改善箇所説明図

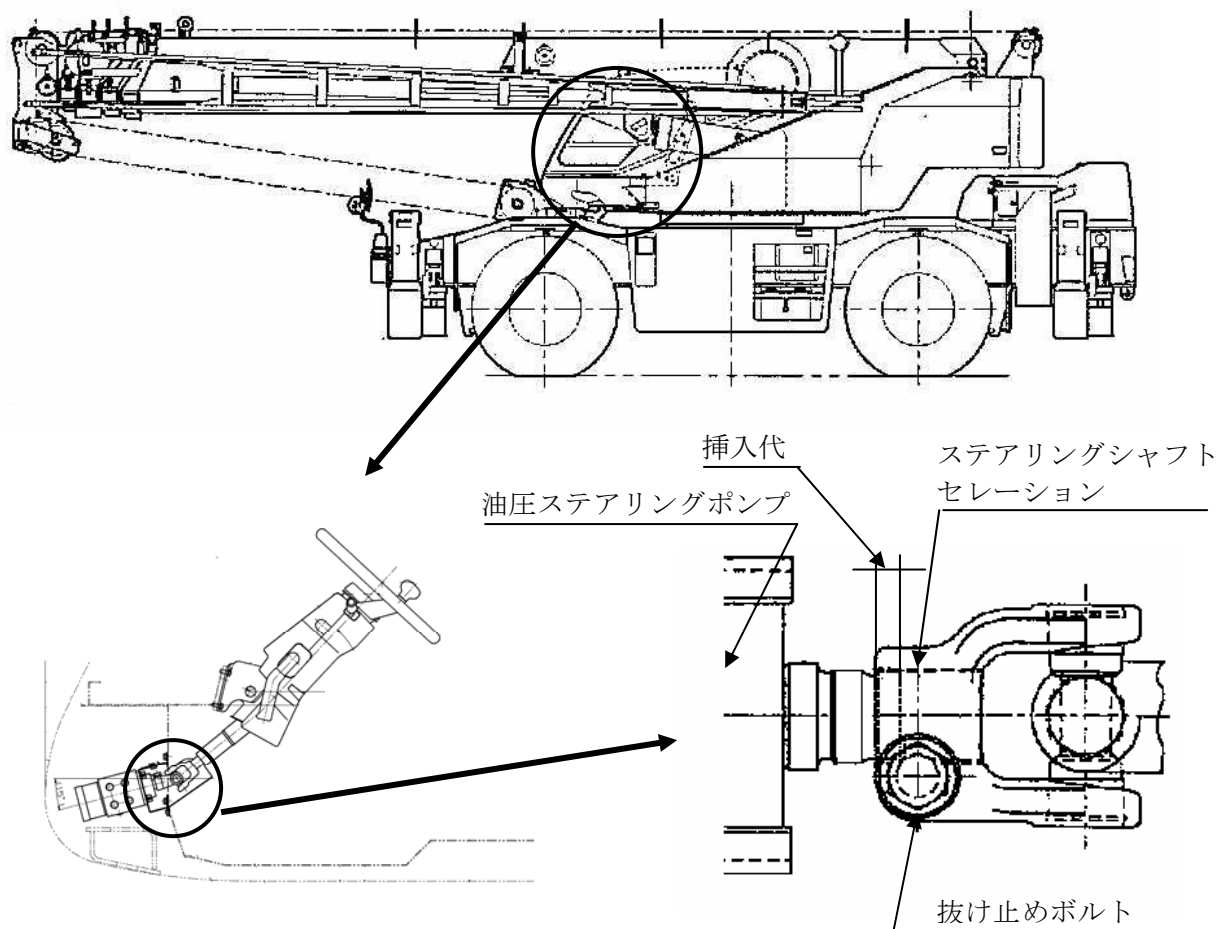
基準不適合箇所

ステアリングシャフトの組立工程が不適切なため、シャフトのセレーション部と油圧ステアリングポンプシャフトの連結部に嵌合不良のものがあ。そのため、そのまま使用を続けると、当該連結部が外れ、最悪の場合、ステアリング操作が不能となるおそれがある。

改善内容

全車両、ステアリングシャフトセレーション部と油圧ステアリングポンプシャフトの連結部の組立て状況を点検し、不適切な場合は当該連結部を正規に組立てる。
